安徽海蓝生物科技有限公司

年产 6500 吨 L-酒石酸生产线建设项目（一期）装置设施

安全现状评价报告

隐患整改及报告修改说明

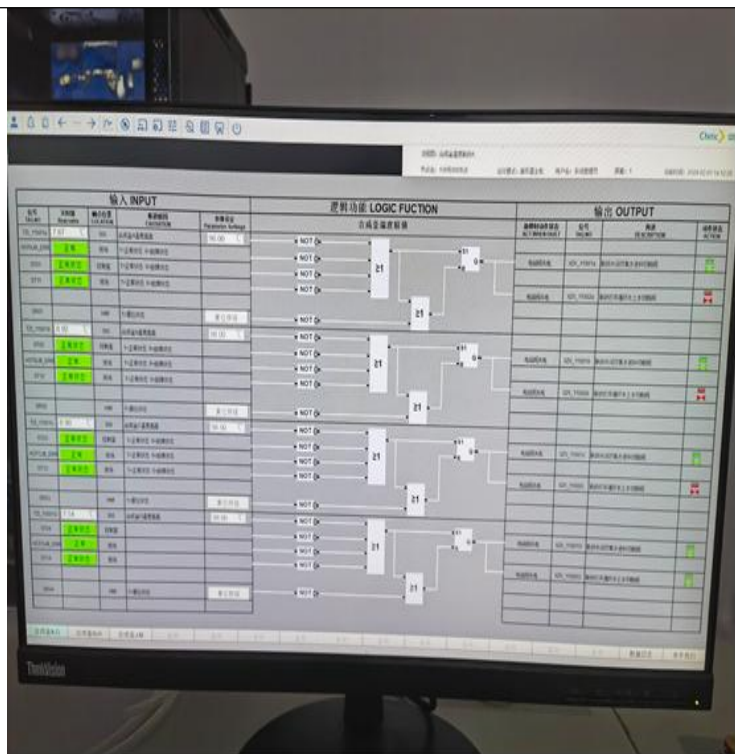
序号	专家意见	整改照片
1	车间一、车间二等场所部分电气接口密封不严、保护接地不规范	<p style="text-align: center;">整改照片</p> <p style="text-align: center;">电气接口已密封</p>  <p style="text-align: center;">电气保护接地已直接接地</p>  
2	SIS 系统界面显示的逻辑未满足 SIS 系统故障安全型要求, GDS 系统未独立设置	已重新设置 SIS 系统界面显示的逻辑, 满足 SIS 系统故障安全型要求

GDS 系统已独立设置
